女川原子力発電所第2号機 工事計画審査資料	
資料番号	02-補-E-01-0100-6-1 改6
提出年月日	2023年7月7日
【凡例】 : 前回ヒアリング資料からの変更箇所

補足-100-6-1 残留熱除去系主要弁の弁体修理工事について

2023年7月

東北電力株式会社

工事計画認可申請	第4-3-1-4-3図
女川原子力発電所 第2号機	
名 称	E11-F004A, B, C 構造図
東北電力株式会社

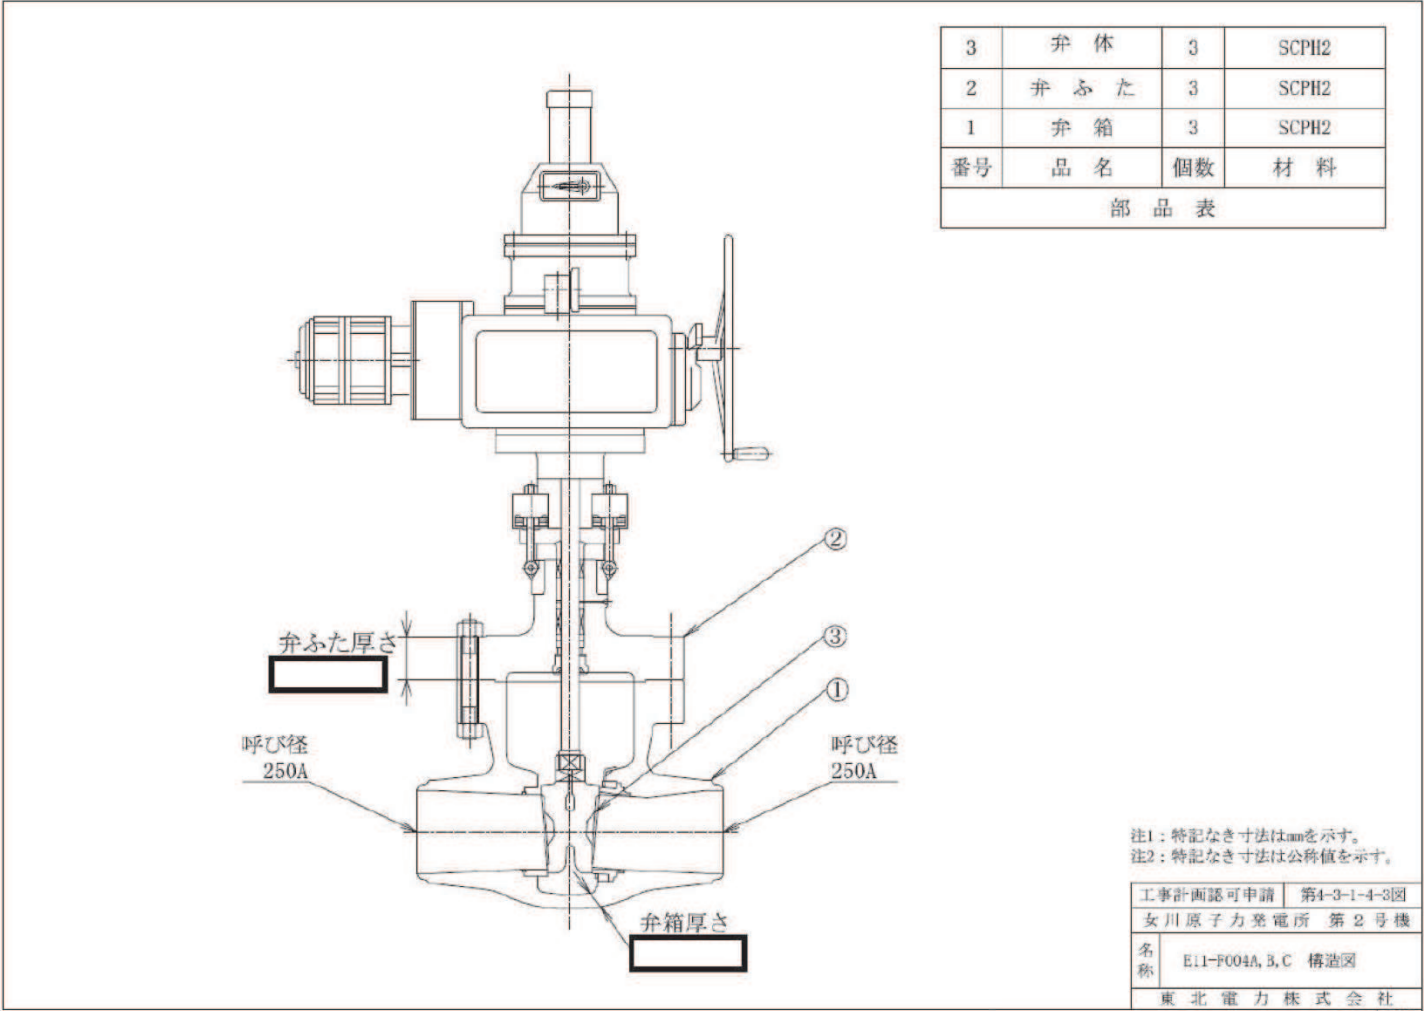
実用発電用原子炉の設置、 運転等に関する規則 別表第二 添付書類		関連 条文	添付書類名	既認可からの 添付書類の変 更の有無	添付書類の 変更の有無の理由
3	強度に関する説明書 (支持構造物を含め て記載すること。)	17 条 27 条	<ul style="list-style-type: none"> <li>VI-3-3-3-3-1-4 弁の強度計算書 (残留熱除去系)</li> </ul>	有	E11-F004A, B の修理工事に伴い、取替た 弁体が構造強度を満足することを確認 する必要があるため、評価を実施する。 (別紙 3 参照)
			<ul style="list-style-type: none"> <li>VI-3-3-3-3-1-5-2 管の応力計算書 (残留熱除去系)</li> </ul>	無	E11-F004A, B の修理工事は、同仕様 (材 料、寸法、重量) の弁体への取替であ り、建設時に作図した製作図面 (現在も 変更なし) に基づき弁体の製作を行う ため、耐震計算書のインプットデー タである当該弁の重量、弁本体の寸法お よび支持構造物の位置等について弁体 取替に伴う変更はないことから、本計 算書の変更はない。(別紙 2 参照)
4	構造図	15 条 27 条 28 条 32 条	<ul style="list-style-type: none"> <li>第4-3-1-4-3図 E11-F004A, B, C構造図</li> </ul>	有	残留熱除去系主要弁の弁体取替に伴 い、構造図を添付する必要があるが、既 認可の設計及び工事の計画において構 造図を添付していなかったため新たに 添付するもの。(別紙 4 参照)

本資料は建設時に作図された設計図書であり、現在の最新版である。今回取替る弁体は本図面に基づき既認可済の弁体と同仕様（材料、寸法、重量）で製作しているため、令和 3 年 12 月 23 日付け原規規発第 2112231 号にて認可された設計及び工事の計画の添付書類（「管の耐震性についての計算書（残留熱除去系）」および「管の応力計算書（残留熱除去系）」）へのインプットデータである弁総重量、弁本体の寸法および弁に設置している支持構造物の位置等について変更はない。

名 残留熱除去系  
称 機器の配置を明示した図面（その4）

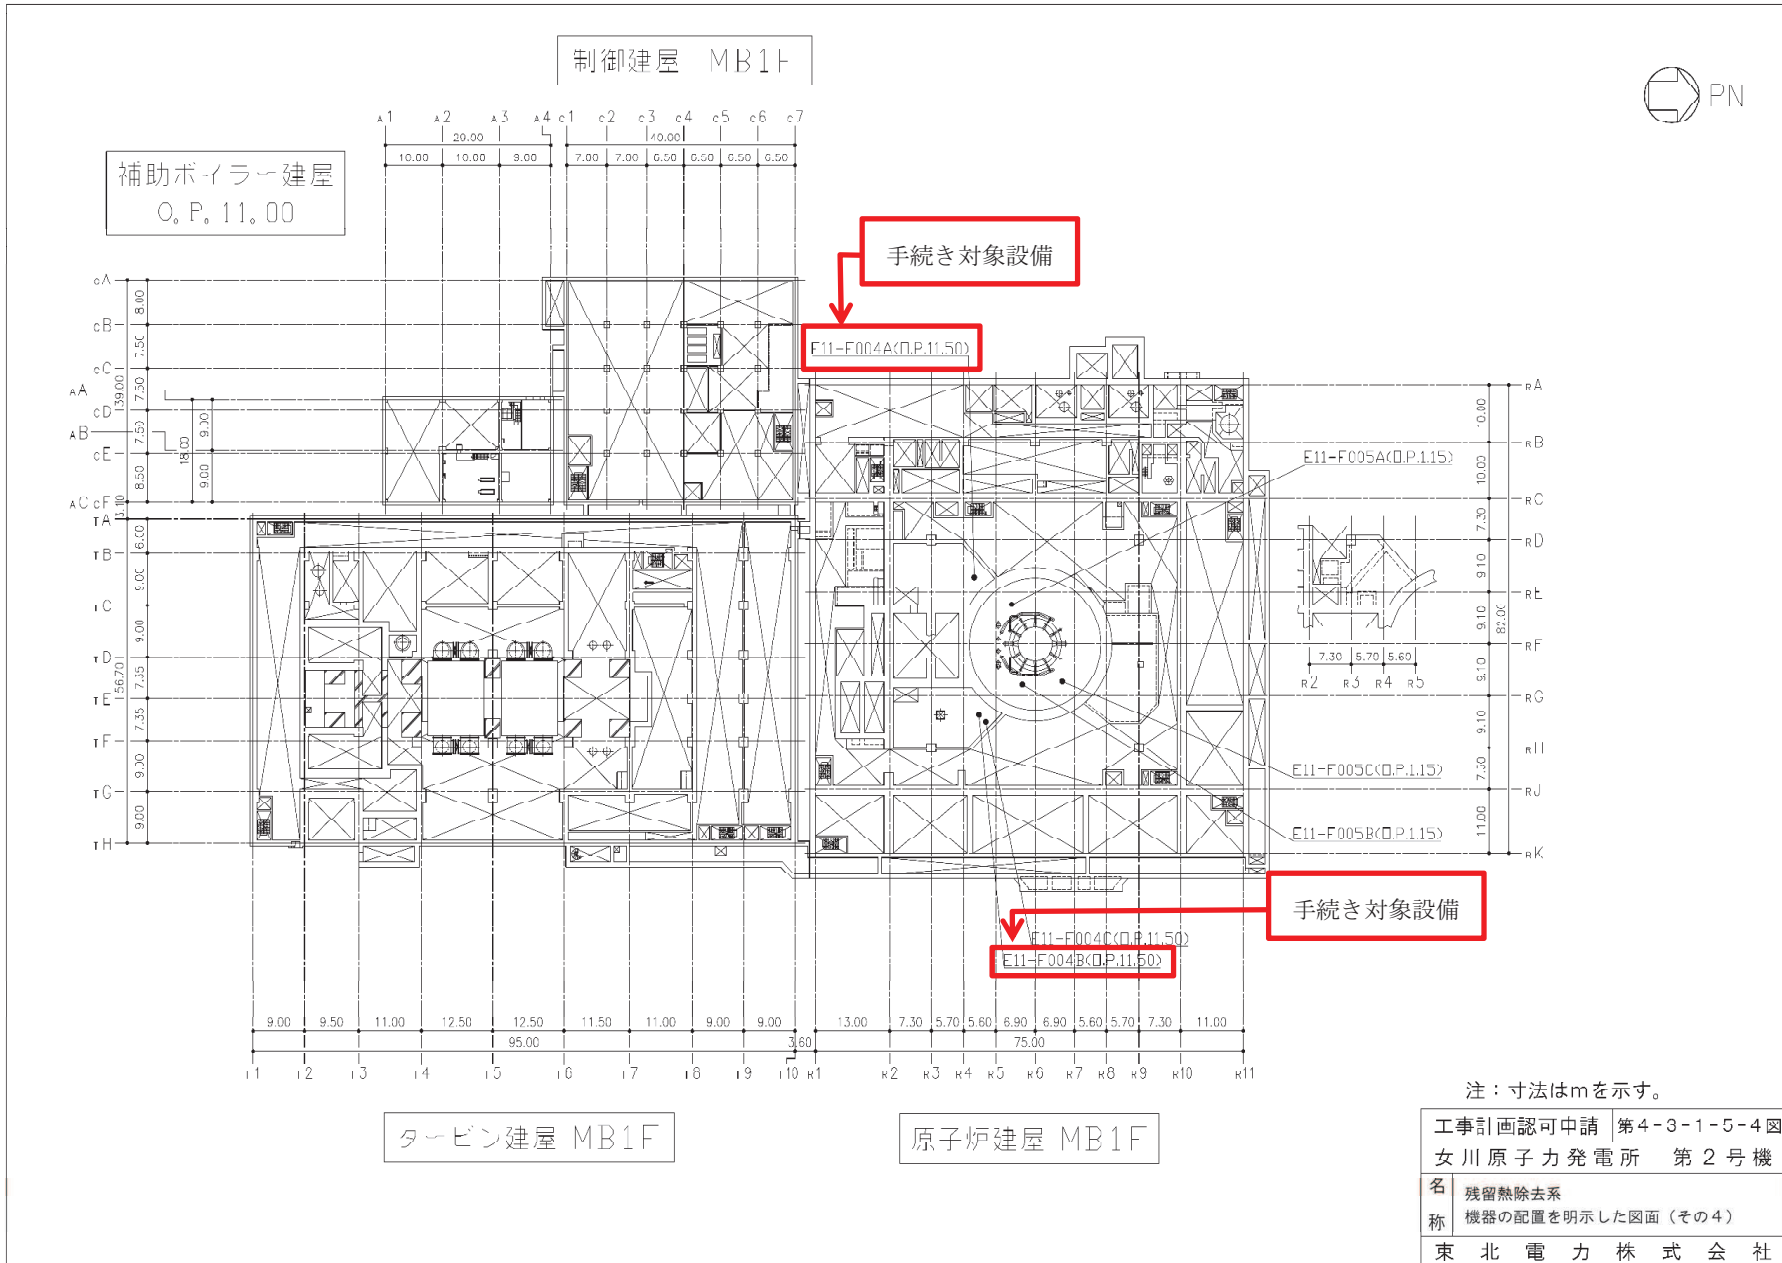
実用発電用原子炉の設置、 運転等に関する規則 別表第二 添付書類	関連 条文	添付書類名	既認可からの 添付書類の変 更の有無	添付書類の 変更の有無の理由	
各発電用原子炉施設に共通					
4	安全設備(技術基準規則第二条第二項第九号に規定する安全設備をいう。)及び重大事故等対処設備(設置許可基準規則第二条第二項第十四号に規定する重大事故等対処設備をいう。)が使用される条件の下における健全性に関する説明書	14条 15条	<ul style="list-style-type: none"> <li>・ VI-1-1-6 安全設備及び重大事故等対処設備が使用される条件の下における健全性に関する説明書</li> </ul>	無	<p>E11-F004A, B の修理工事は同仕様の弁体への取替であり、基本設計方針を変更するものでなく、安全設備及び重大事故等対処設備が使用される条件下における健全性に関する説明書に影響を与えるものではないことから、既認可の設計及び工事の計画に添付した説明書から変更はない。</p> <p>なお、要目表に記載する機器等が通常運転時、設計基準事故時等に機能を要求される状況で所要の機能が発揮できる設計であることを確認している。</p>
原子炉冷却系統施設					
1	原子炉冷却系統施設に係る機器の配置を明示した図面及び系統図	14条 15条 27条 28条 32条	<ul style="list-style-type: none"> <li>・ 第4-3-1-1-1図 【設計基準対象施設】残留熱除去系系統図 (1/3) (残留熱除去系その1)</li> <li>・ 第4-3-1-1-2図 【設計基準対象施設】残留熱除去系系統図 (2/3) (残留熱除去系その2)</li> <li>・ 第4-3-1-5-4図 残留熱除去系 機器の配置を明示した図面 (その4)</li> </ul>	無	<p>弁体の取替であり、弁の位置は変更しないことから既認可の設計及び工事の計画に添付した本図面から変更はない。</p>

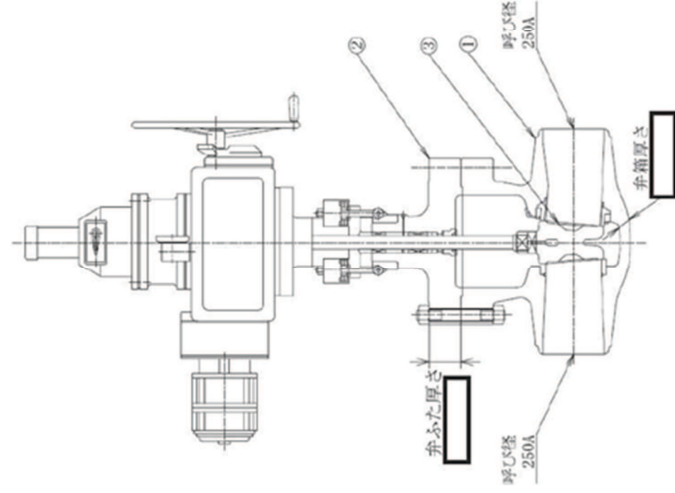
変 更 前 (令和3年12月23日付で認可された設計及び工事の計画の添付書類)	変 更 後	備 考																					
	<div style="border: 2px solid blue; padding: 10px;"> <table border="1" style="margin-bottom: 10px; width: 100%; border-collapse: collapse;"> <thead> <tr> <th>3</th> <th>弁 体</th> <th>3</th> <th>SCPH2</th> </tr> </thead> <tbody> <tr> <td>2</td> <td>弁 ふ た</td> <td>3</td> <td>SCPH2</td> </tr> <tr> <td>1</td> <td>弁 箱</td> <td>3</td> <td>SCPH2</td> </tr> <tr> <td>番号</td> <td>品 名</td> <td>個 数</td> <td>材 料</td> </tr> </tbody> </table> <p style="text-align: center;">部 品 表</p>  <p style="font-size: small;">注1: 特記なき可成はmmを示す。                  注2: 特記なき可成は公称値を示す。</p> <table border="1" style="font-size: x-small; width: 100%; border-collapse: collapse;"> <tr> <td>工事計画認可申請   第4-3-1-4-30図</td> </tr> <tr> <td>女川原子力発電所 第2号機</td> </tr> <tr> <td>系   E11-F004A, B, C 構造図</td> </tr> <tr> <td>係  </td> </tr> <tr> <td>社   電力 株式会社</td> </tr> </table> <p style="font-size: x-small; margin-top: 5px;">この図面の内容は事業機密の取扱いを要するものと見做す。</p> </div>	3	弁 体	3	SCPH2	2	弁 ふ た	3	SCPH2	1	弁 箱	3	SCPH2	番号	品 名	個 数	材 料	工事計画認可申請   第4-3-1-4-30図	女川原子力発電所 第2号機	系   E11-F004A, B, C 構造図	係	社   電力 株式会社	<p>E11-F004A, B 弁体取替に伴う構造図の追加</p>
